Onderwerp: RE: Verzoek om aanvullende gegevens 684732

U heeft bij ons een aanvraag watervergunning gedaan voor het <ACTIVITEIT>* op de locatie <LOCATIE>*. De aanvraag is bij ons binnengekomen op 02-09-2025 en ingeboekt onder zaaknummer 684732. Wij hebben uw aanvraag getoetst aan de daarvoor geldende indieningseisen. De conclusie is dat de verstrekte gegevens en bescheiden onvoldoende zijn voor de beoordeling van de aanvraag of voor de voorbereiding van de beschikking. Voor het overzicht van de ontbrekende gegevens verwijzen wij u naar de bijlage waarin is aangegeven wat u nog dient aan te leveren.

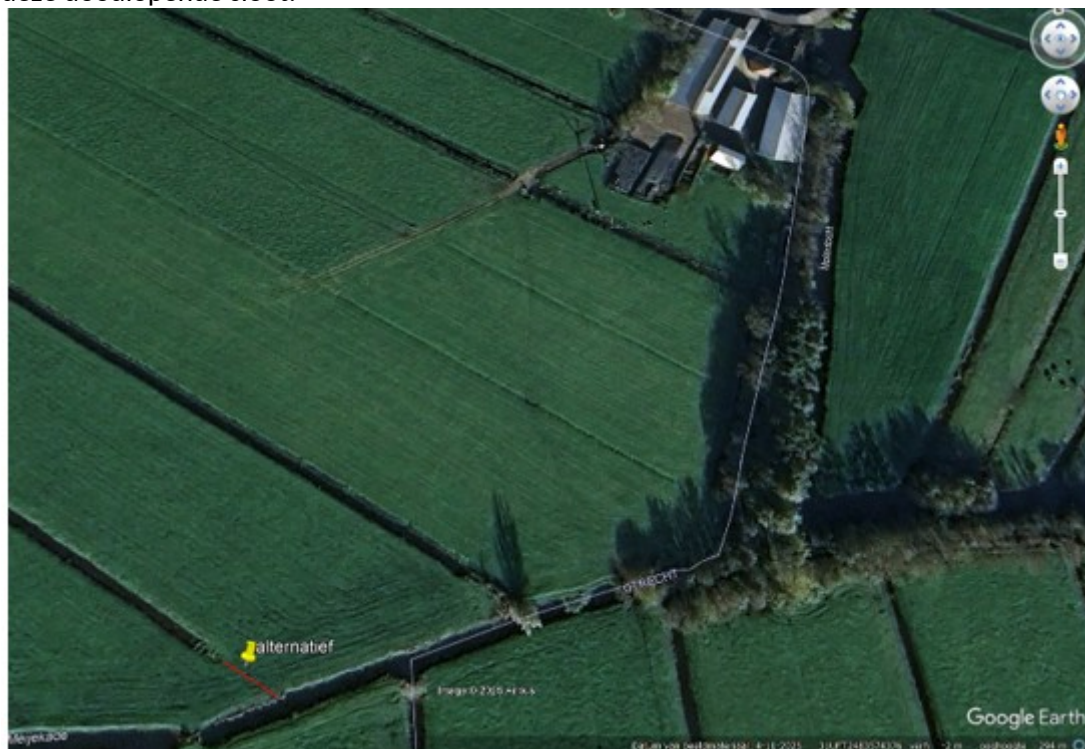
De pijp ingraven door een duiker aan te leggen van 75 m wordt niet toegestaan.

Wij staan in principe geen duikerlengtes toe langer dan 15 meter.

U gaf aan dat u een alternatieve mogelijkheid ziet. Daarop zie ik graag uw aangepaste tekening tegemoed.

Hierbij alternatief.

Is denk iets meer dan 15m.

Om probleem van stilstaand water te voorkomen, kunnen we ervoor kiezen om de buis niet geheel af te sluiten, maar met klein straaltje door te laten lopen. Is ook bevorderlijk voor waterkwaliteit voor deze doodlopende sloot.

Mogelijkheid tot peilopzet aan de Hazeleade betreft huidig Zomerpeil -2,73 en Winterpeil -2,83 (Bodegraven)

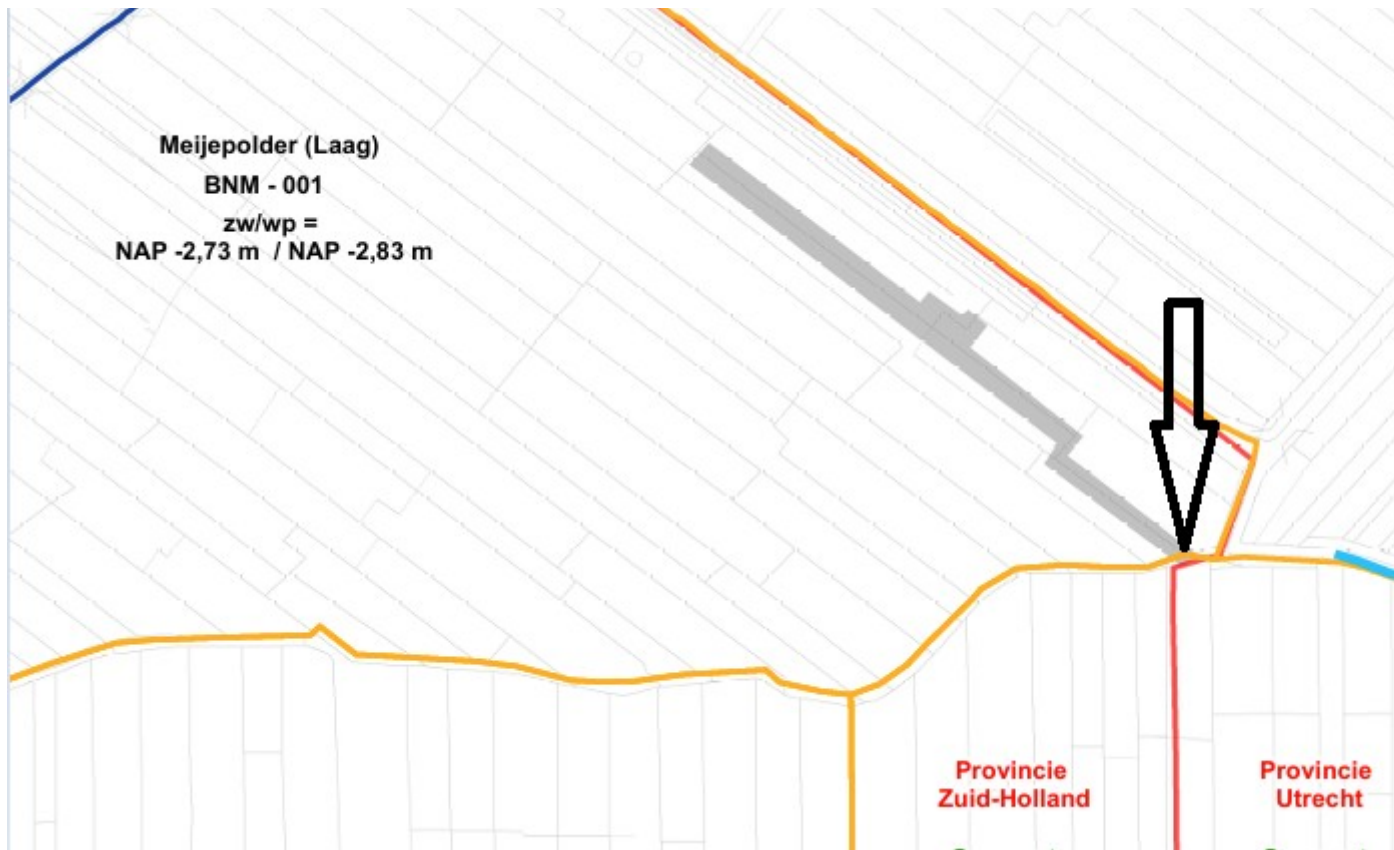
1. Hoeveel wordt het peil verhoogd? (Wat wordt het gewenste zomerpeil?) **plus 10 cm -2,63 NAP**
2. Waar zit de inlaat van het systeem of wordt het waterpeil opgezet met een pomp? **inlaat zie zwarte peil op afbeelding**

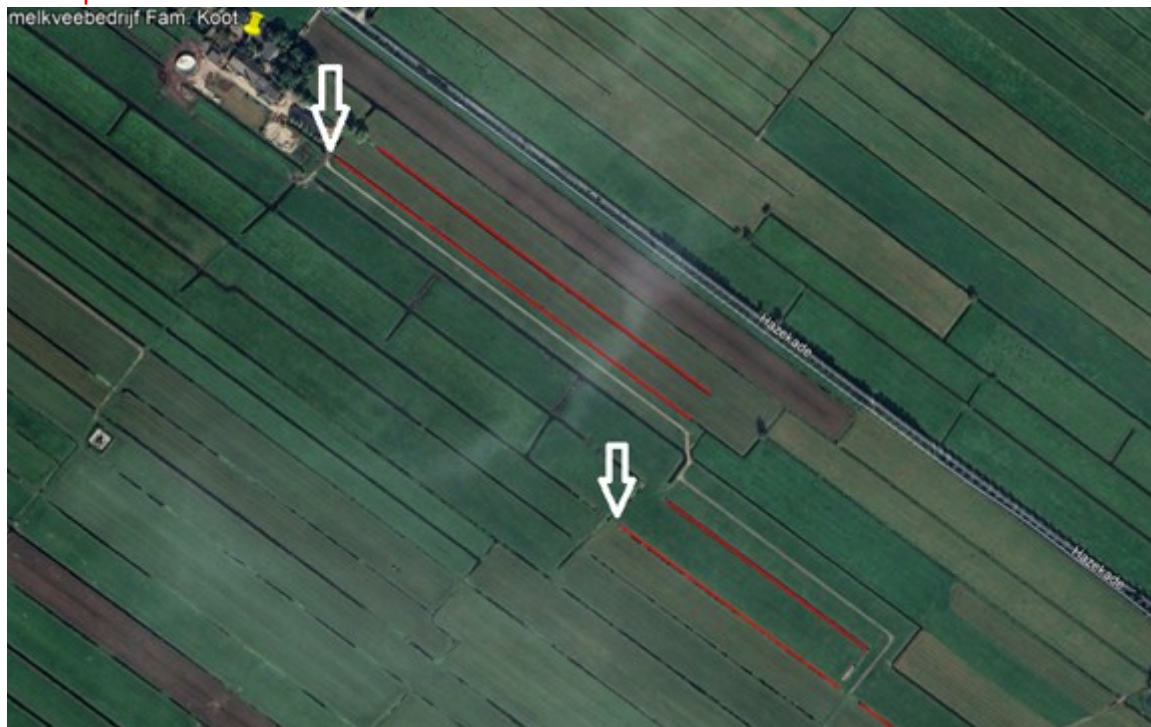
3. Waar voert het systeem af / Hoe wordt het peil verlaagd? zie witte peilen afbeelding/ natuurlijk verloop

4. Wordt er een water infiltratiesysteem aangesloten op deze watergangen? er wordt A wis aangelegd met centrale pomp

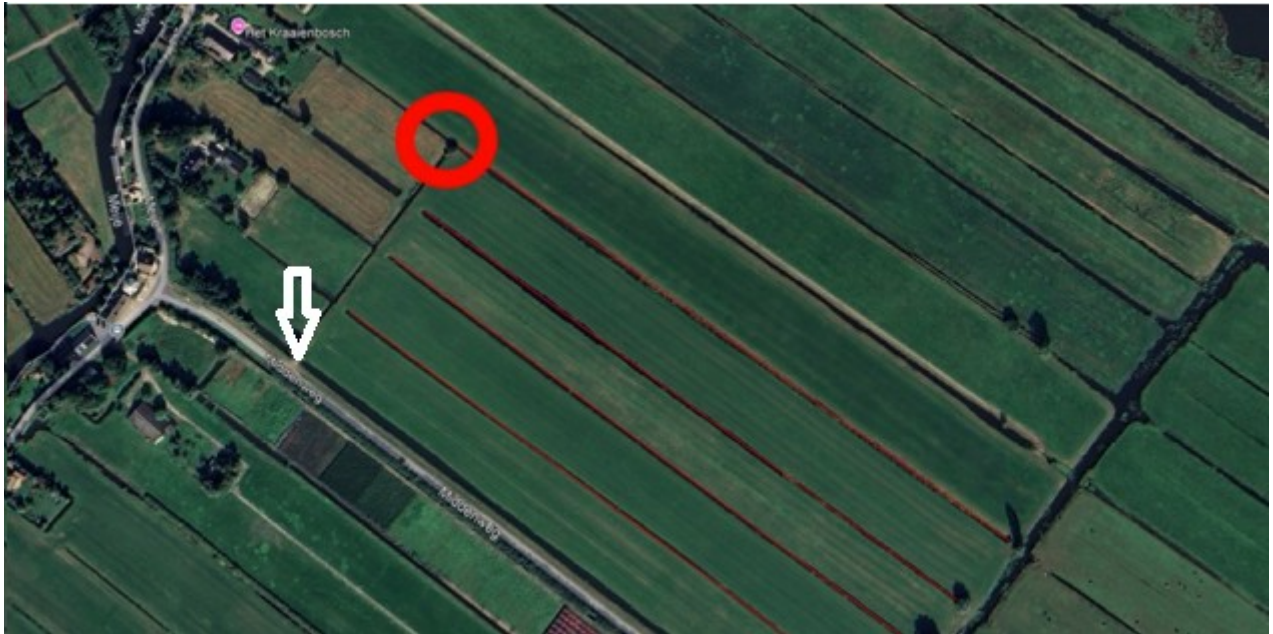
Is het nodig om een dam aan te leggen op de locatie met de rode cirkel? **Nee dat is niet gewenst door Dirk van Ingen, de gehele lengte sloot wordt in zijn geheel opgezet.** Omdat het op het oog een watergang betreft waarin op basis van de door u aangeleverde kaart maar in een deel een peilopzet gewenst is. Zo ja, dan ontvangen wij ook graag gegevens van deze aan te leggen dam. **Er hoeft dus geen dam aangelegd te worden.**
